Avis délibéré de la mission régionale d'autorité environnementale sur l'aménagement du télésiège du Loup Blanc et de la piste associée porté par SATA Group, sur la commune de Huez (38)

Avis n° 2023-ARA-AP-1497

Avis délibéré le 11 avril 2023

Figure 3 : Organisation du chantier : cheminements, bases-vie et drop-zone (Source dossier)

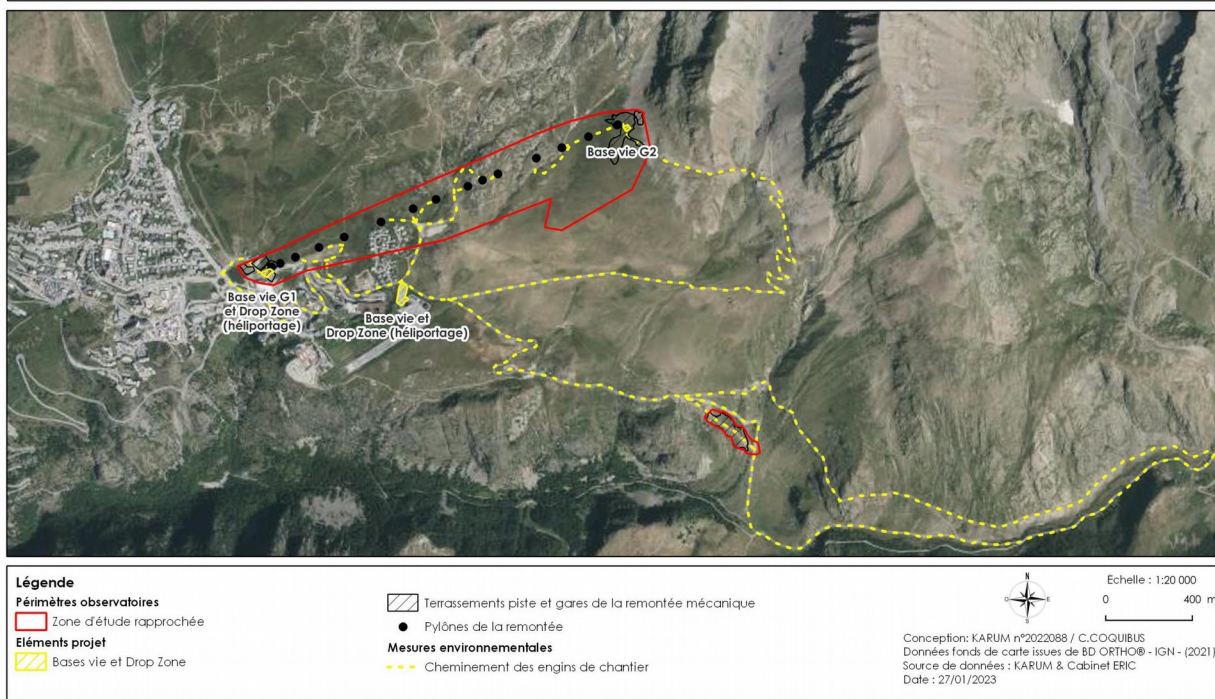
Les accès au chantier se feront par les pistes 4x4 et les chemins existants sans création de piste. Trois bases-vie seront installées pour la réalisation du chantier et deux drop-zones pour l'hélicoptère et serviront également de lieu de stockage des matériaux. L'hélicoptère est envisagé pour l'installation des pylônes P4 et P17 en fonction des difficultés d'accès.
